改善箇所説明図

改善の内容

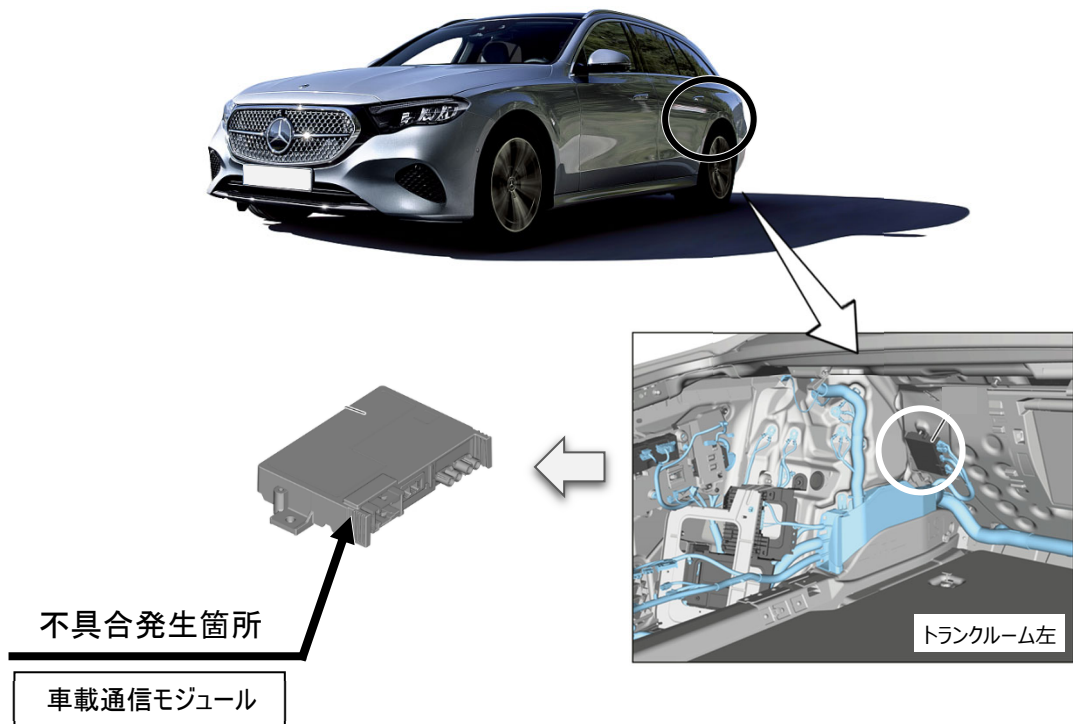
注： は、交換する部位を示す。

事故自動緊急通報装置の車載通信モジュールにおいて、製造工程が不適切なため、基板内のダイオードに亀裂が生じると共に警告メッセージが表示されることがある。そのため、緊急通報時にコールセンターの音声聞こえず、双方向通信ができないため、保安基準に適合しないおそれがある。

全車両、車載通信モジュールを良品に交換する。

識別：車台番号の付近に黄色の識別ペイントを塗布する
